LLAMADO
PÚBLICO A OFERTAS
N° 06/2026

FIDEICOMISO INTEGRACIÓN SOCIAL Y URBANA (FISU)

COMUNICADO N°05

18/09/2026

Pregunta 28)

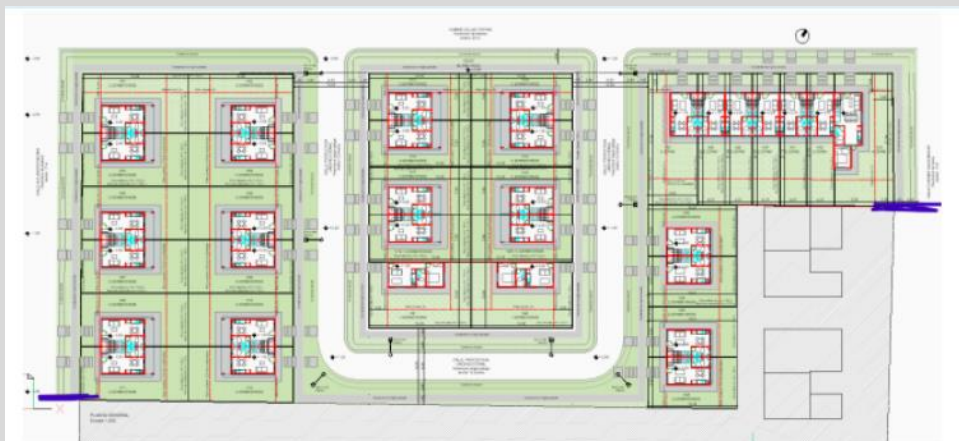
¿Es correcto considerar el alcance de las veredas exteriores, trabajos de movimiento de suelos, cunetas de césped, etc, hasta los límites del predio marcados en color azul debajo?

Es correcto.
